**INFORME DE VISITA DE CONTROL
N° 018-2024-OCI/0396-SVC**

**EJECUCIÓN DE LA OBRA IOARR: “RENOVACIÓN DE
PUENTE; EN EL(LA) CAMINO VECINAL (PUENTE
CARRIZALES PAMPA): EMP. HV-128 (JATUSPAMPA) –
HUAYANAY – EMP. HV 129 (PALCA), DISTRITO DE
PALCA, PROVINCIA HUANCABELICA, DEPARTAMENTO
HUANCABELICA”**

**PERÍODO DE EVALUACIÓN:
DEL 9 AL 15 DE FEBRERO DE 2024**

Galería de imágenes n.º 1
Sección transversal del tablero

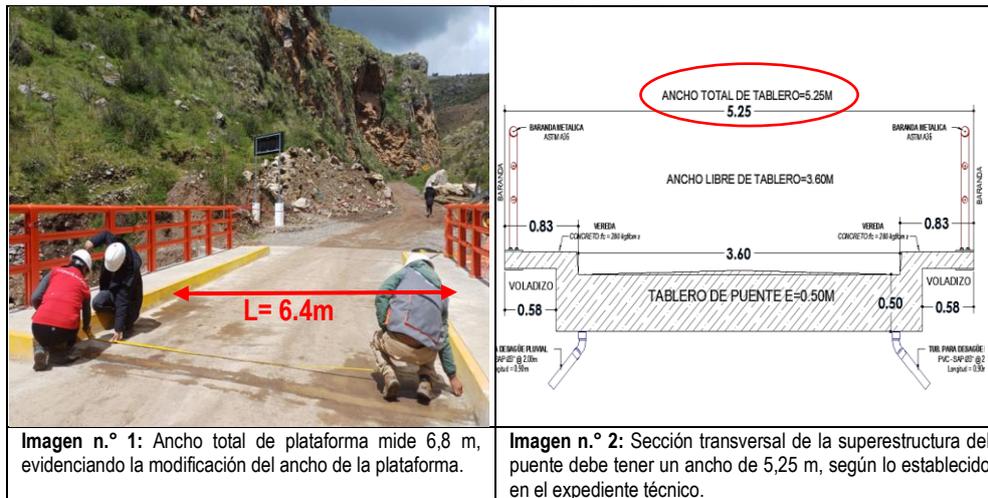
Ahora bien, de la inspección física a la Obra, se advierte que el ancho total del tablero del puente tiene una longitud de 6,40 m (losa del tablero del puente 4,0 m y la vereda peatonal del margen izquierdo y derecho 1,20 m), evidenciando un incremento del tablero en 1,55 m, en relación a lo establecido en el expediente técnico (longitud de 5,25 m); tal situación muestra la modificación de la sección de la superestructura del puente por parte del Contratista. Lo descrito se muestra en las imágenes siguientes:

Imagen n.º 1: Ancho total de plataforma mide 6,8 m, evidenciando la modificación del ancho de la plataforma.

Imagen n.º 2: Sección transversal de la superestructura del puente debe tener un ancho de 5,25 m, según lo establecido en el expediente técnico.

Con relación a lo anterior, se advierte que el Contratista no realizó el cálculo de las estructuras, tanto del tablero del puente como del estribo, toda vez que, al incrementarse la estructura en 1,55 m, genera un incremento de cargas, tanto en losa y veredas, dichas cargas adicionales son transmitidas al estribo el cual debió haberse recalculado, a fin de poder soportar las cargas adicionales.

Frente a lo expuesto, se evidencia que el Contratista realizó modificaciones sustanciales al tablero del puente, sin realizar el cálculo estructural correspondiente tanto de la superestructura y estribos, situación que podría afectar la resistencia y estabilidad de la estructura, asimismo, que estas modificaciones no fueron comunicadas a la Entidad, para su aprobación, situación que no fue observada por el Supervisor de Obra, generando el riesgo de afectar el correcto comportamiento estructural del puente, y con ello la resistencia, funcionalidad y vida útil de la Obra.

Galería de imágenes n.º 2
Estribos del puente

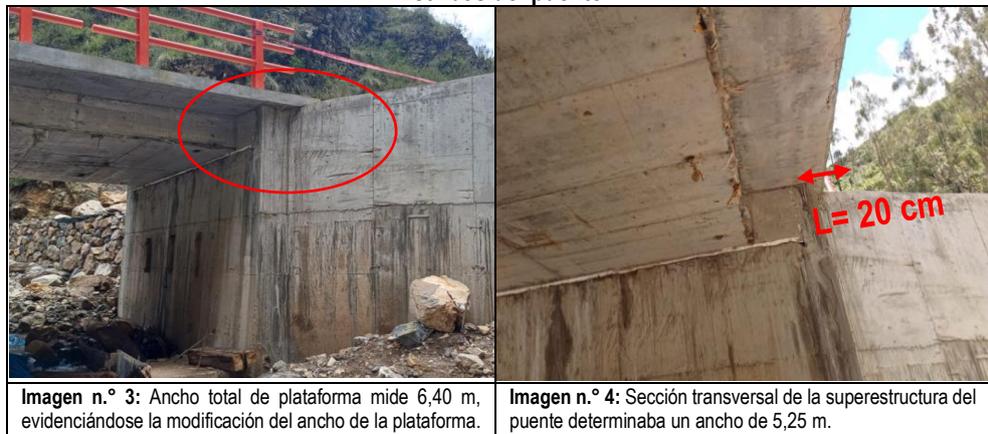
Asimismo, se advierte que el Contratista ha ejecutado el tablero del puente con una dimensión de 6.40 m, sin embargo, las medidas de los estribos no fueron modificados de acuerdo a la necesidad del ancho de la plataforma, lo cual ha ocasionado que la medida de esta sobrepase en 20 cm con relación a la cajuela del estribo, conforme se visualiza en las imágenes siguientes:

Imagen n.º 3: Ancho total de plataforma mide 6,40 m, evidenciándose la modificación del ancho de la plataforma.

Imagen n.º 4: Sección transversal de la superestructura del puente determinaba un ancho de 5,25 m.
